Gegenstand:

Austausch der Trimmfeder

ASW 22

Fig. 1

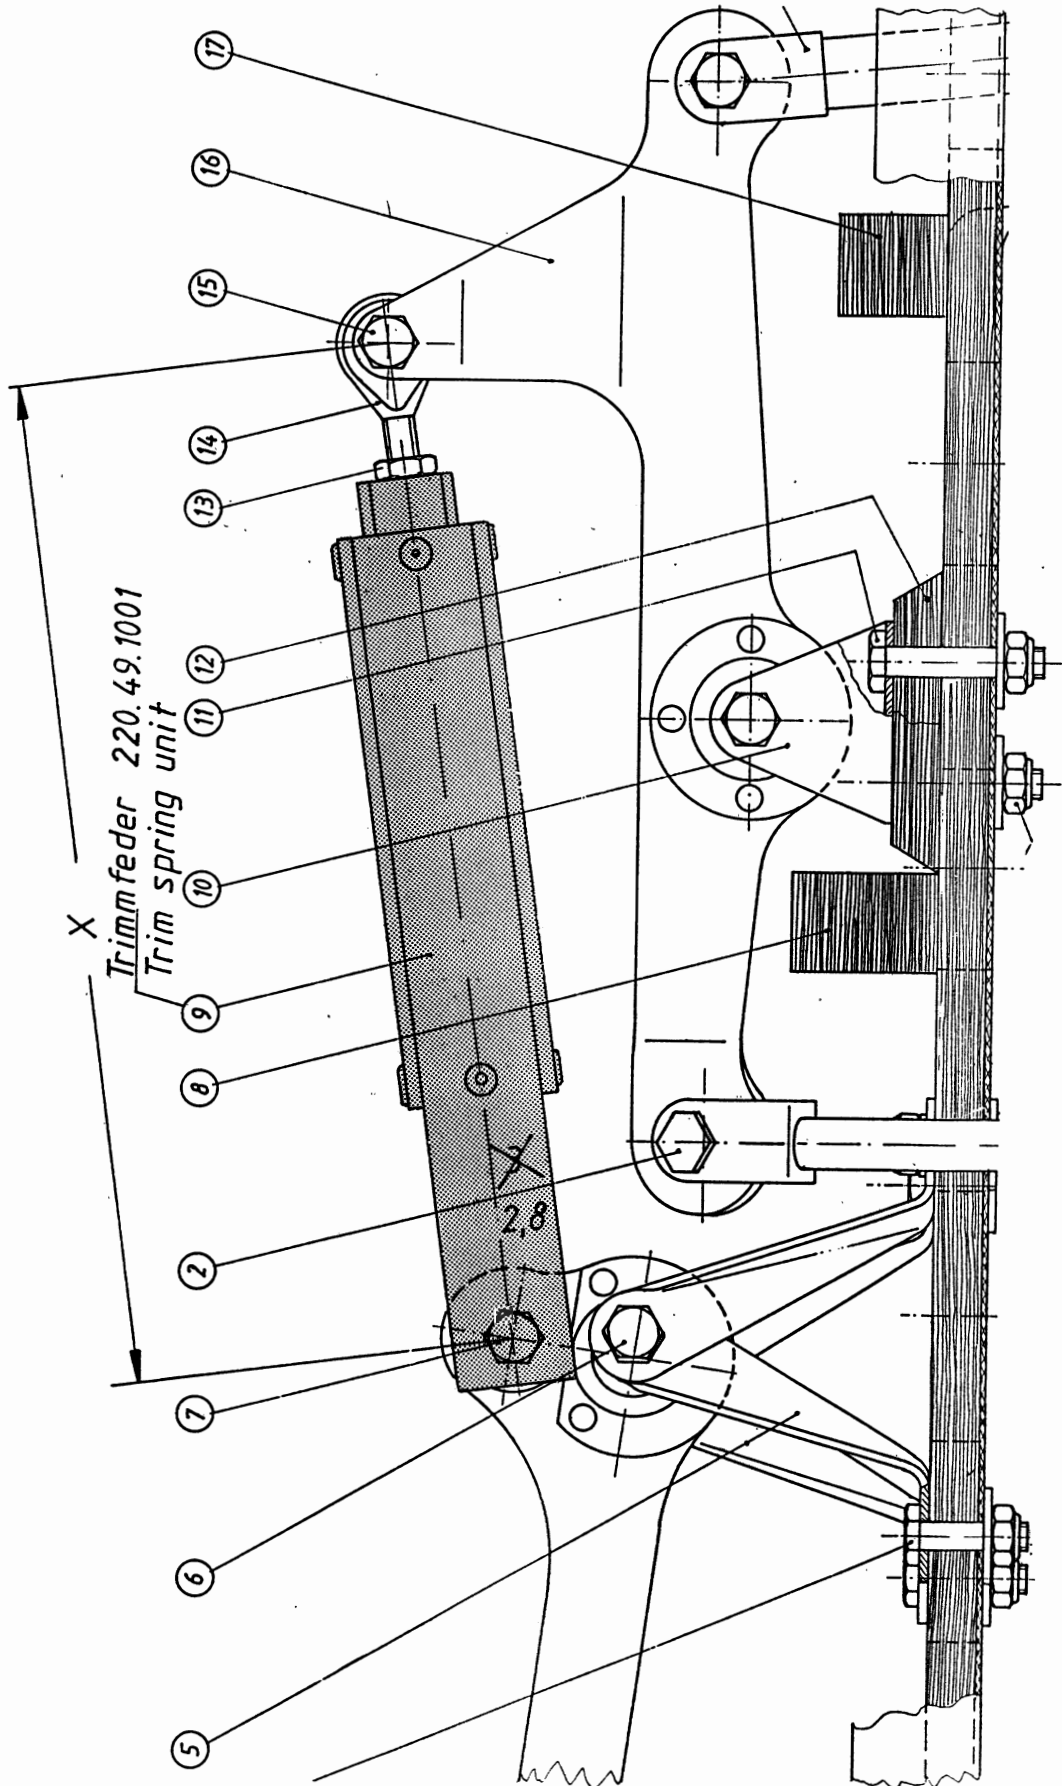
Hervorgerufen durch eine ungünstige Materialwahl der Druckfeder in der Trimmfeder, kommt es zum Nachlassen der Federspannung. Dies kann zur Folge haben, daß das Flugzeug über den von JAR 22 geforderten Geschwindigkeitsbereich nicht mehr voll trimmbar ist.

1. Die Trimmfeder 220.49.1001 gekennzeichnet mit Schlagzahl "3", wird durch eine neue gekennzeichnet mit "2,8", ausgetauscht.

Es ist darauf zu achten, daß vor dem Einbau die neue Trimmfeder auf die Länge "X" der ausgebauten Trimmfeder eingestellt wird (siehe Fig.1).
